<b>Møte:</b>	<b>Møte 02 akt D - 03 Akutfunksjoner (inkl OBS-post) - Nye Rikshospitalet</b>	<b>Prosjekt:</b>	<b>Nye Aker og Nye Rikshospitalet</b>
<b>Saksnr:</b>	115882	<b>Dok.dato:</b>	23.03.22
<b>Møtedato:</b>	17.03.22 / start kl [12.30] – slutt kl [15.30]	<b>Sted:</b>	Teams- digitalt møte
<b>Referent:</b>	Thea Ekren Koren	<b>Neste møte:</b>	20. mai 2022 kl. 12.30-15.30 – fysisk oppmøte

## Tilbakemeldingsskjema

<b>Møte</b>	02 akt D – 03 Akutfunksjoner (inkl OBS-post) – Nye Rikshospitalet	<b>Prosjekt</b>	Nye Aker og Nye Rikshospitalet
<b>Saksnr</b>	115882	<b>Dok.dato</b>	01.04.22
<b>Medvirkn.møtedato</b>	17.03.22	<b>Frist for tilbakemeld</b>	01.04.22
<b>Medvirkn.gr.leder</b>	Helle Midtgaard

### **FLYT:**

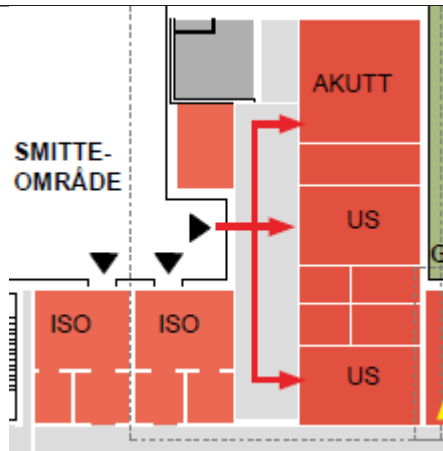
- Rød flyt: Godt dekket, men akuttrommene må ha piler inn til seg på lik linje med traumestua for akuttflyt av pasienter
- Gul flyt: Godt dekket unntatt at man må ha med hvilken heisflyt som er tenkt for denne pasientkategorien. Det understrekes at sengeheis for denne pasientflyten bør inneha like store heiser som helipad/akuttheiser (beskrives i eget punkt)
- Grønn flyt: Man må ha med flyt til ekspedisjonen, triagerommene og tilbake til venterommet for denne pasientgruppen. En del av disse pasientene skal også videre til billeddiagnostikk og avklaringsrommet. Flyt fra avklaringsrommet og til heis som tar dem opp til 1. etg. og utgang via hovedinngangen der er fint å få inn.

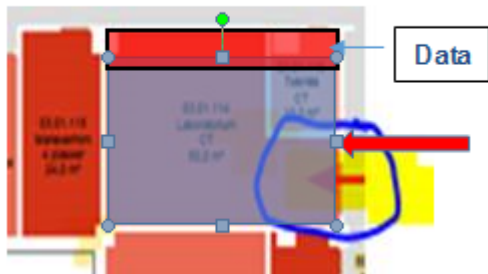
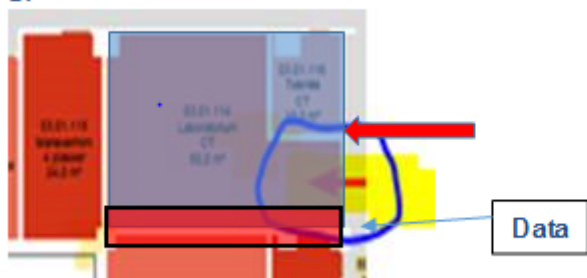
I forslaget fra arkitektene har man plassert teknisk rom inne på CT-laben. Dette er ikke optimalt fordi man i praksis mister dobbelt so stort areal fordi man ikke får utnyttet området under teknisk rom, se tegning nedenfor. Det blir i prinsippet som en sluse inn til lab og laben blir dermed for liten. Dersom man ikke får plassert teknisk rom i kjeller må man finne en annen løsning til plassering av teknisk rom.

Vi legg ved 2 forslag til plassering av teknisk rom som vi gi bedre utnyttelse av areal:

Vi ser at en bevisst har redusert teknisk rom fra 14 til 10 kvadrat. Det man må være klar over da er at en ved vannkjølt CT har behov for et koblingsanlegg for vann til både isvann og byvann. På Ullevål har vi i dag dette i kjeller. På RH i dag er dette lagt i teknisk mellometasje. Dersom dette ikke er tatt hensyn til må teknisk rom være ganske mye større.

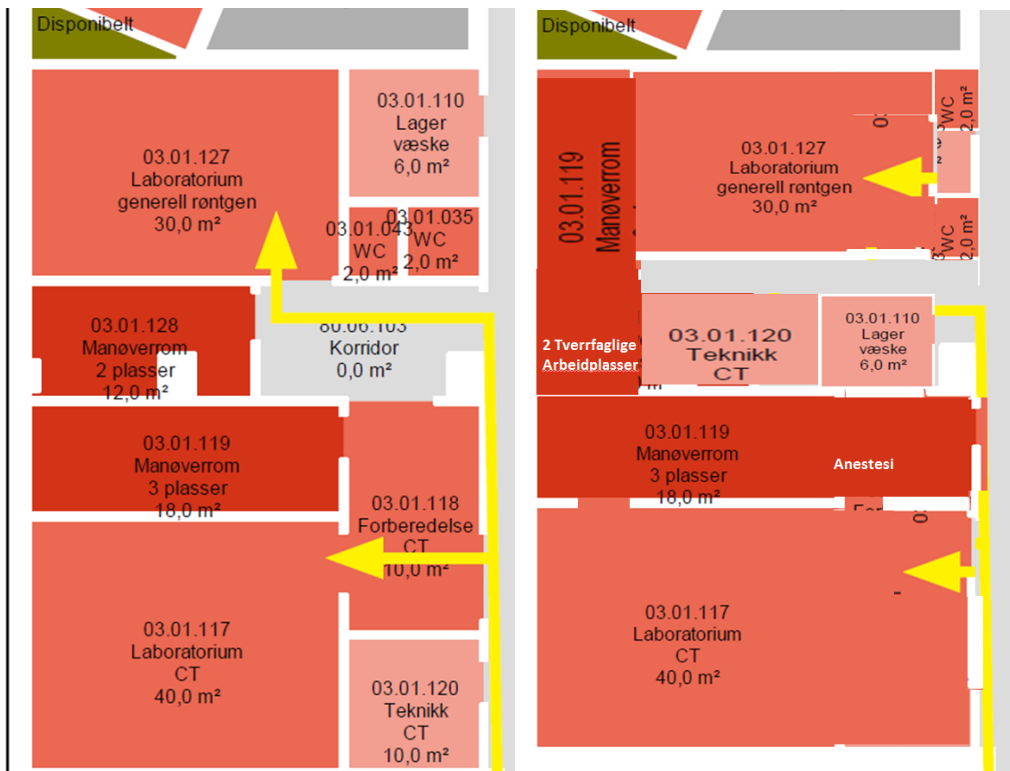
I forslaget fra arkitektene har det blitt tegnet inn et ultralydlaboratorium uten arbeidsplass til radiograf eller radiolog. Vi forstår heller ikke hva hensikten med venteplass på 20 kvadrat til ultralyd er tenkt brukt til? I vår forslag ønsker vi å trekke ultralyd lab ut mot korridor slik at vi får sjalterom og arbeidsplass til radiolog/radiograf.

Innenfor MR sikkerhetszone skal det være tilgang til laboratorium med nødvendige støtterom; Manøverrom, teknisk rom, omkleddingsrom for pasienter, WC for pasienter, forberedelsesrom og rent lager. Dette har vi prøvd å tegne inn i forslaget fra KRN. Når det gjeld avsatt areal til MR er dette for lite dersom arealet som er vist i tegningen er riktig.

Vi har behov for forberedelsesrom: 30m2, MR-rom: 40, Teknikk: 10, Sjalterom: 20 .

Dette har vi prøvd å få til ved å endre på plantegningen, men vi er usikre på mål. Stemmer mål fra plantegning har arkitektene kun satt av 70m2, noe som er alt for lite.
